Zeitschrift: **Schweizerische Bauzeitung**

Band (Jahr): **39/40 (1902)**

Wettbewerb für den Neubau der Kantonalbank in Schaffhausen.

Bericht des Preisgerichtes.

Südfassade. — Masstab 1:200.

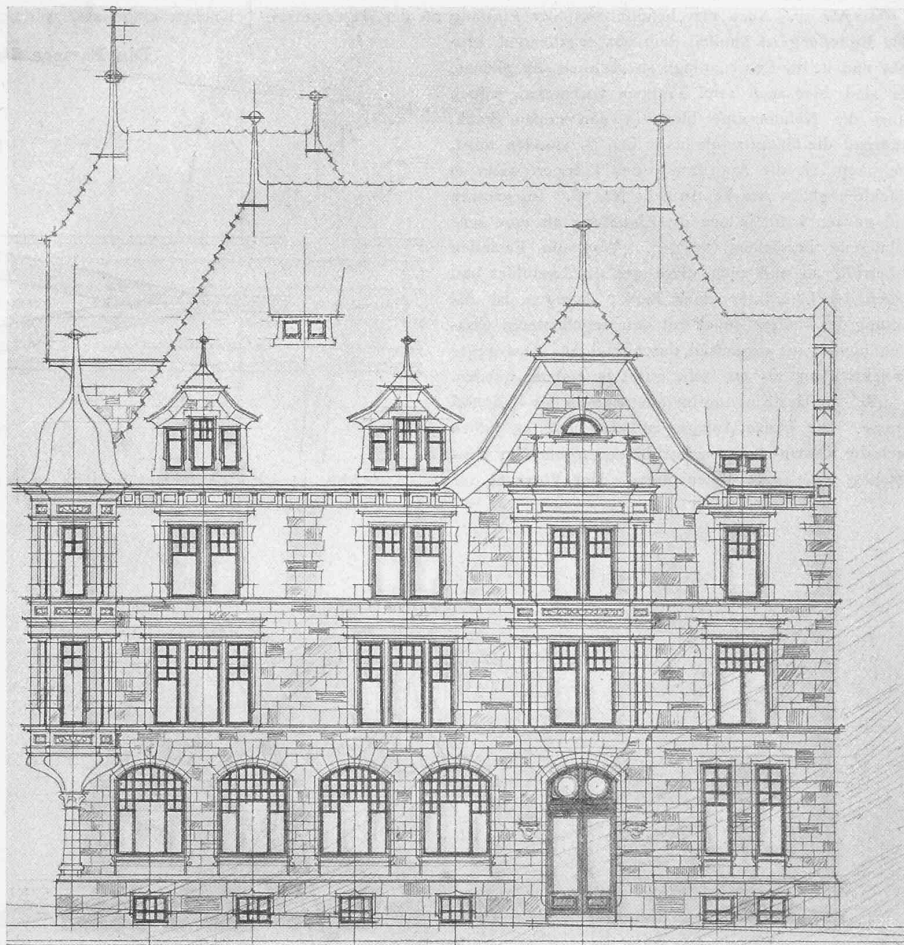
Nr. 77. Auch hier befindet sich der Eingang an der Bogenstrasse. Die Einteilung ist ähnlich dem vorhergehenden Projekt und ist die Kassenanlage so ziemlich die gleiche. Es sind hier auch zwei Treppen vorhanden, jedoch führt die Nebentreppe bloss in den ersten Stock, während die Haupttreppe bis in den Dachboden führt, überhaupt ist die Anordnung der Treppen nicht so glücklich gelöst wie bei Projekt Nr. 76. Im grossen und ganzen kann jedoch die Einteilung als eine sehr gelungene bezeichnet werden. Was die Fassaden anbetrifft, so sind auch diese gut durchgebildet und haben den Charakter einer Bank; dagegen ist die Lösung der beiden Giebel mit den angedeuteten Risaliten nicht ganz organisch durchgebildet. Das ganze Projekt kann als ein sehr gutes bezeichnet werden.

Obschon die Grundrissanlagen ziemlich gleichwertig sind, wurde doch einstimmig beschlossen Nr. 76 in erste und in Nr. 77 zweite Linie zu stellen. Die Treppenanlage von Projekt Nr. 76 muss derjenigen von Nr. 77 vorgezogen werden, ebenso die Fassaden.
